# CaravanPi

## **Neue Funktionen im Entstehen, Fehler entdeckt und korrigiert und weitere Infos für Sie**

## Fehler auf der CaravanPi Platine

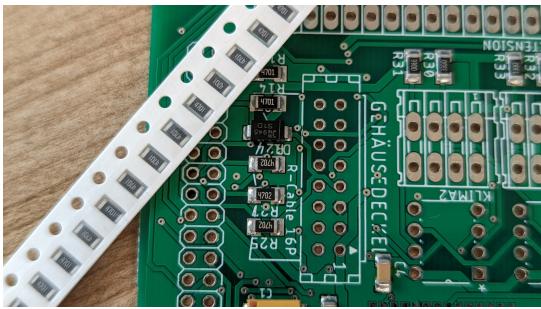
Ich habe mir für diesen ersten Newsletter erlaubt, die mir von Ihnen überlassene E-Mail-Adresse zu nutzen. Ich denke, das ist gerechtfertigt, weil Sie bei mir eine Platine bestellt haben oder sich dafür interessiert hatten und ich leider über einen Fehler auf dieser Platine berichten muss.

Ich wollte in den letzten Tagen den Problemen mit den Temperatursensoren im Kühlschrank auf die Spur kommen. Meine Sensoren lieferten teilweise sehr komische Werte oder gar keine Werte oder die Adressen der Sensoren wechselten immer mal wieder durch.

Mir war klar, dass es da ein Hardware Problem geben musste. Ich vermutete allerdings, dass dieses irgendwo an den Sensoren, der Verkabelung oder den Kabelverbindern zu suchen sei. Leider lag ich völlig falsch.

Über ein Hilfegesuchen in einem Elektronik Forum kam ich einem falschen Widerstand auf die Spur. Ich hatte beim Übertragen meines Testaufbaus in einen Schaltplan den Widerstandswert am GPIO Pin für den Datenanschluss des 1-Wire-Busses falsch übertragen. Statt 4k7, also 4,7 kOhm, schrieb ich leider 47k, also 47 kOhm, in den Schaltplan und das setzte sich natürlich bis zur Platine und deren Bestückung fort. Nun werden die Signale von den Sensoren zu sehr gedämpft und kommen deswegen fehlerhaft an.

Ich bin schon dabei, den Widerstand auf meiner Platine auszutauschen. Falls dies gelingt und der 1-wire Bus dann funktioniert, dann würde ich Ihnen allen, die Sie eine Platine von mir bekommen haben, einen korrekten SMD Widerstand zusenden. Falls Sie das Löten nicht selbst hinbekommen, finden wir sicher eine Lösung.

Es wird für die Zukunft eine Platinen-Version 5 geben, die diesen Fehler nicht mehr enthält.

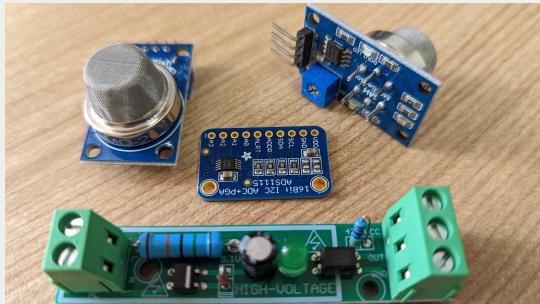
Beim Einbau der Algorithmen für weitere Gasflaschenwaagen kam ich einem Denkfehler auf die Spur. Dieser war mir wohl irgendwann beim Entwickeln unterlaufen. Ich habe die Tara Funktion des HX711 mit der Kalibrierungsfunktion des Sensors durcheinandergebracht. Und so hatte ich eigentlich gar keine Kalibrierung programmiert, sondern eine einfache Tara Berechnung durchgeführt.

Das führte dazu, dass die Waage nicht zuverlässig funktionierte. Je weniger Gas in der Falsche war, desto falscher wurde die Angabe auf den Bildschirm.

Ich konnte dies nun korrigieren und habe es ausführlich getestet. Mit dem nächsten Upload auf github werden die Korrekturen für Sie alle zugänglich werden.

Leider müssen dann die defaults Dateien angepasst werden. Das werde ich in der Dokumentation aber ausführlich beschreiben.
